监 理 通 知 单

工程名称：肇源县通威 100MW 渔光一体光伏发电项目

编号：ZYYG-ZHJL-852-TZD-065

事由：关于固定区域管桩打桩质量相关事宜

施工内容: 二标11#打桩
拍摄时间: 2021.09.20 08:55

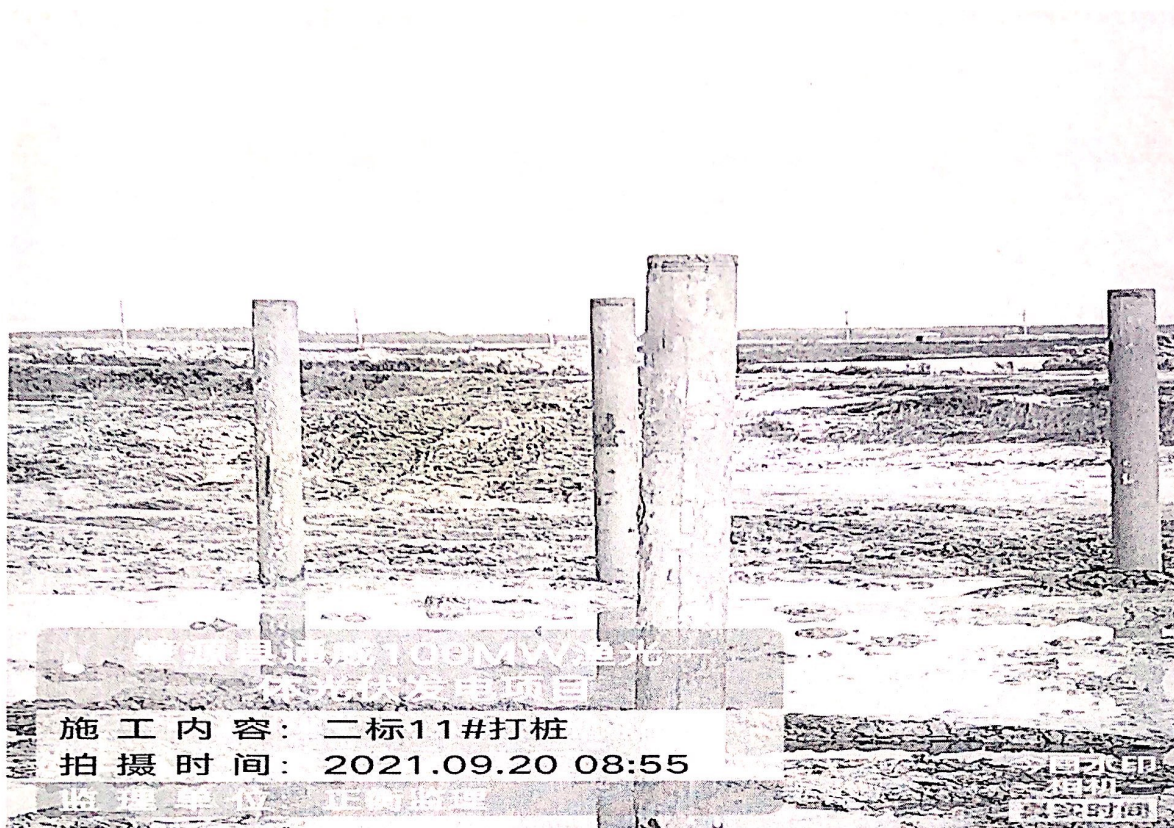
经我方监理及业主现场巡视检查发现，你单位光伏区管桩施工过程中存在打桩偏桩、歪桩以及桩顶标高偏差较大等问题。尤其 11# 区域管桩施工过程中，个别管桩位置偏差较大，存在严重的质量隐患。

现要求你单位对以上问题立即进行整改，对光伏区所有打桩区域进行全面排查整改，整改完成后通知我方监理现场复查，并加强你单位对打桩人员的技术交底工作，以及对管桩施工质量的把控，严格按照规范及图纸设计要求进行施工，确保施工质量！
